# SUBARU

## SERVICERUNDSCHREIBEN

Pub.-Nr. SB17-060  
(SBR Ref.-Nr. B2016-167, B2017-084)  
Service-Abt..

Gegenstand:	<b>Klappergeräusch aus dem Armaturenbrett</b>
Betroffene Funktion und Systemkategorie im Servicehandbuch:	Body & Electrical / WIRING SYSTEM > EXTERIOR/INTERIOR TRIM > Instrument Panel Assembly Heater & Air conditioner / Ventilator > HVAC SYSTEM (HEATER, VENTILATOR AND A/C) > Sunload Sensor (Auto A/C Model)
Betroffene Teile, Bezeichnung in Subaru Fast:	NOZZLE-FRONT DEFROSTER GRILL FRONT DEFROSTER
Vorwort:	Dieses Servicerrundschreiben bietet ein Serviceverfahren, um Kundenbeanstandungen über ein Klappergeräusch im Bereich des vorderen Entfrosterkühlergrills des Armaturenbretts (IP) in der Nähe des unteren Bereichs der Windschutzscheibe.

Einzelheit der Abhilfe  
 „NOZZLE-FRONT DEFROSTER“

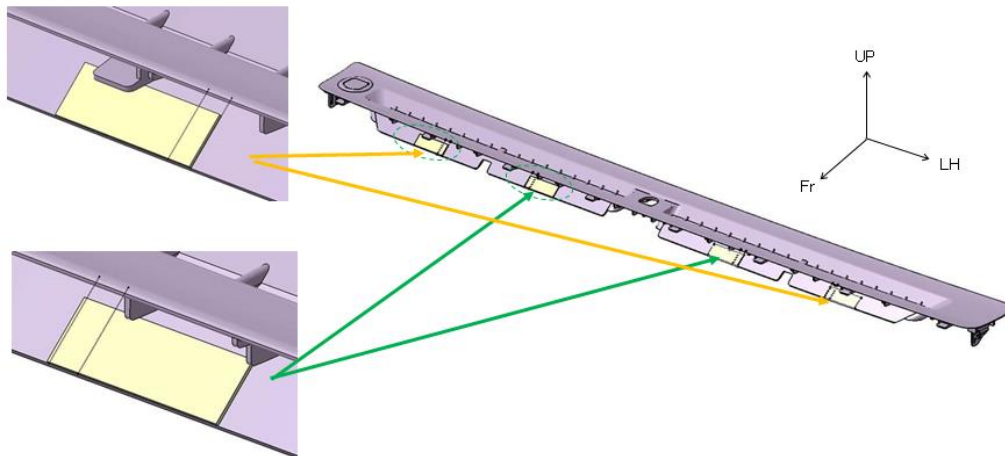
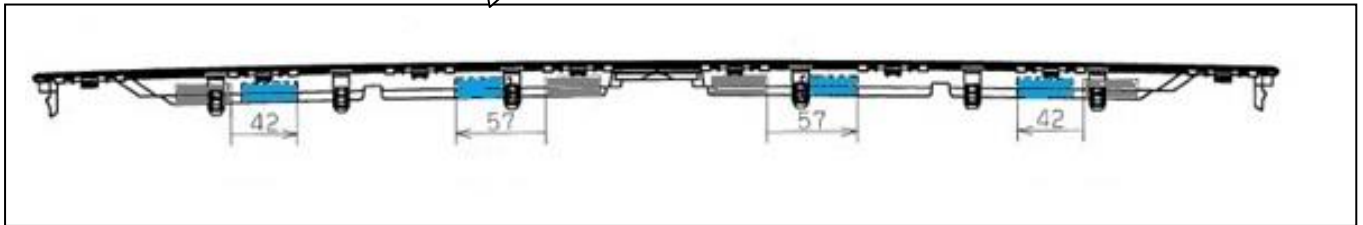
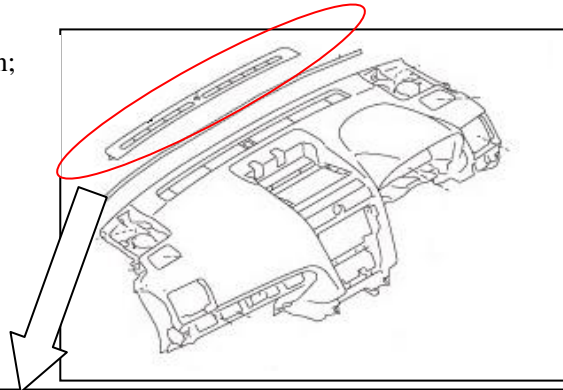
Symptom	Details
Wenn er über Schlaglöcher oder Bodenwellen fährt, hört der Kunde möglicherweise „rattle sound“ aus dem vorderen Bereich des Armaturenbretts.	Die „rattle sound“ können auftreten, wenn der Kunde über Unebenheiten oder Bodenwellen fährt. Die Ursache des Geräuschs ist ein Kontakt zwischen dem Armaturenbrett und dem Entfrosterkühlergrill. Die Hauptursache sind Toleranz und Formänderungen aufgrund von Alterung und Temperaturschwankungen. Die Abhilfe besteht darin, Textilverbundstoffband auf „NOZZLE-FRONT DEFROSTER“ und „GRILL FRONT DEFROSTER“ zu befestigen.

\* [A], [B], [C] und [D] und Textilverbundstoffband.

[A] t = 0,7 mm, 12 mm x 25 mm	[B] t = 2,0 mm, 20 mm x 35 mm

[C] t = 2,0 mm, 20 mm x 35 mm	[D] t = 0,7 mm, 12 mm x 25 mm

„GRILL FRONT DEFROSTER“

\* Das Textilverbundstoffband befestigen;  
t = 0,7 mm, 12 mm x 35 mm
